SAMMENDRAG AV UTTALELSER, SAMT VURDERING

PLANID 5113 - Landstrøm Fosen

Figur 1: Dette er en tidlig skisse av ønsket tiltak. Men her ser man pullertene sammen med kabelskap/uttaksskap.

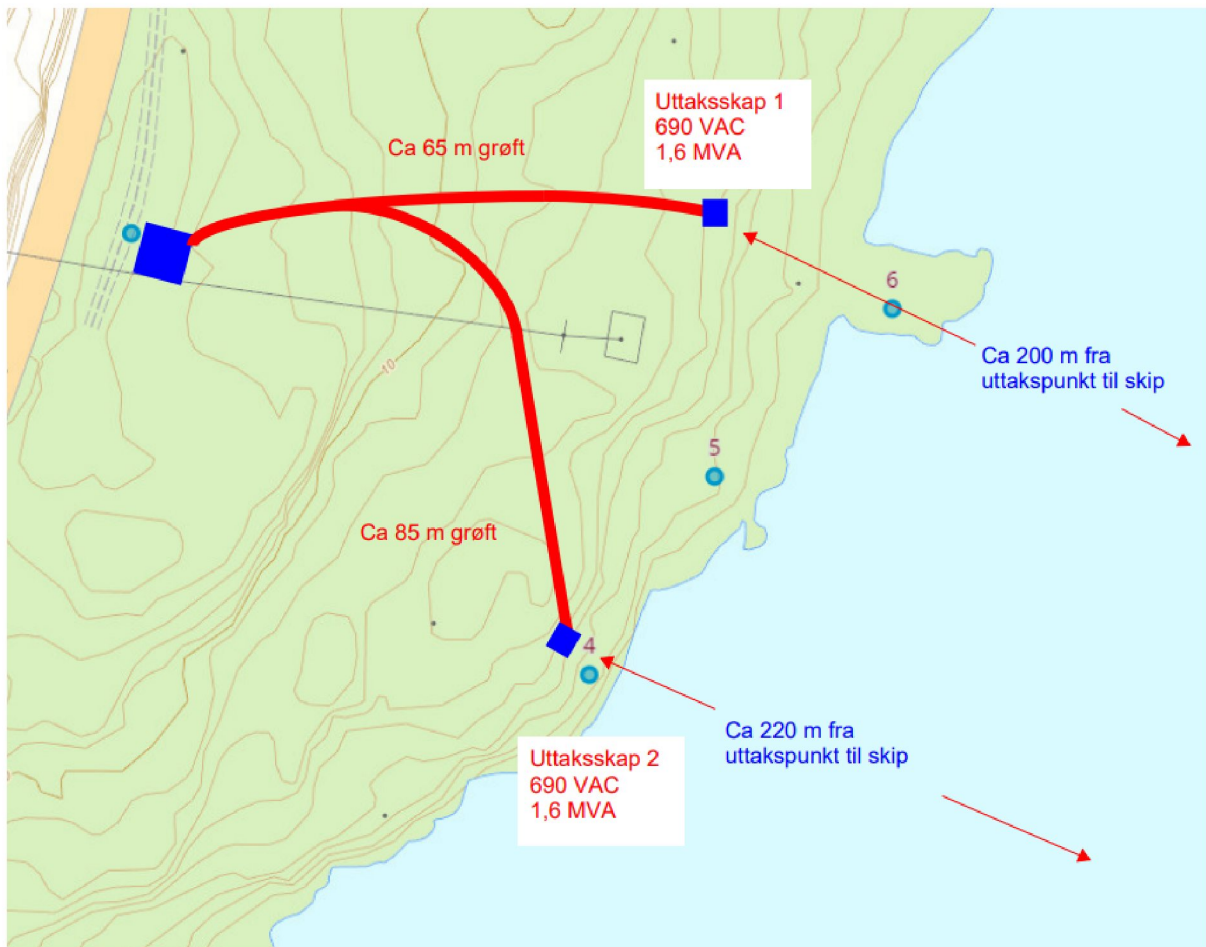
«En inngjerding av hensynssonene H370_2 og 3 vil medføre nye barrierer på en del av strandsonene som fremstår som tilgjengelig og relativt uberørt i dag, noe som vil være uheldig ut fra strandsonerinteressene. Dette kommer i tillegg til etablering av ny brygge, slik at det etableres tiltak som bryter strandlinjen på tre steder.

Vi ser at det er relevante samfunns- og næringsinteresser som ligger til grunn for planforslaget, men mener at det bør vurderes løsninger som ivaretar tilgang for allmennheten i større grad.

Fylkesdirektøren gir faglig råd om at det vurderes løsninger for ilandføring som ikke medfører at deler av strandsonen må gjerdes inn. Dersom dette ikke er mulig ut ifra tekniske eller sikkerhetsmessige hensyn bør det vurderes om ilandføring av sjøkabler kan gjøres på et punkt i stedet for to.

I dag er vanlig praksis at strømkablene går langs trossene til skipet og ned i nærmeste fortøyningspullert. Fra fortøyningspullerten vil kablene ligge på bakken opp til kabelskapene. For at det ikke skal bli konflikter mellom ferdsel og kabler må området på land gjerdes inn. Det er ikke noe krav til type inngjerding, men inngjerdingen må være en fysisk avsperring av området. Det vil med andre ord ikke kunne være fri ferdsel i strandsona mellom kabelskapet og pullerten av sikkerhetsmessige hensyn. I forhold til om en kan ta i land kabel på et punkt i stedet for to, så vil det være mulig, men av sikkerhetsmessige hensyn må en ha to kabelskap og en må derfor ha ilandføring på to punkt. Eventuelt så blir det ilandføring på et punkt, men fortsatt to traseer for kabler. Per i dag er det dermed ikke kommet en praksis der kabler blir gravd ned, men en kan ikke utelukke at dette kan bli en mulighet i framtiden.

Kabelskapene/uttaksskapene plasseres like bak en eksisterende pullert/fortøyningsfeste. Strandsonen ved Uttaksskap 2 (figuren under) er relativt bratt, her er det en stigning på 1:2 (26,5 grader). Det vil være vanskelig å ferdes langs strandlinjen på dette punktet, også i dag. Bryggen som anlegges vil bli etablert like nord for pullert 4. Dette området er også relativt bratt og vanskelig å ferdes i, i dag. Det området som blir avgrenset, i forhold til dagens bruk, er ved pullert 6. Pullerten står på en flat halvøy. Fra halvøya og nordover til bebyggelsen er det relativt slakt og her er det mulig å gå i strandsonen. Ved bruk av det nordligste kabelskapet vil denne halvøya bli utilgjengelig å ferdes i for allmennheten. Kommunen har likevel vurdert at behovet for landstrøm vil veie tyngre i en slik sak. Det har vært et gjentakende problem med støy og tilsoting av nærliggende hus og eiendommer i tidligere opplagsperioder. Å tilrettelegge for landstrøm vil føre til mindre støy og forurensing, og vil være mer positivt for beboere og fugle- og dyrelivet i området, enn å tillate opplag med marin diesel og aggregat.
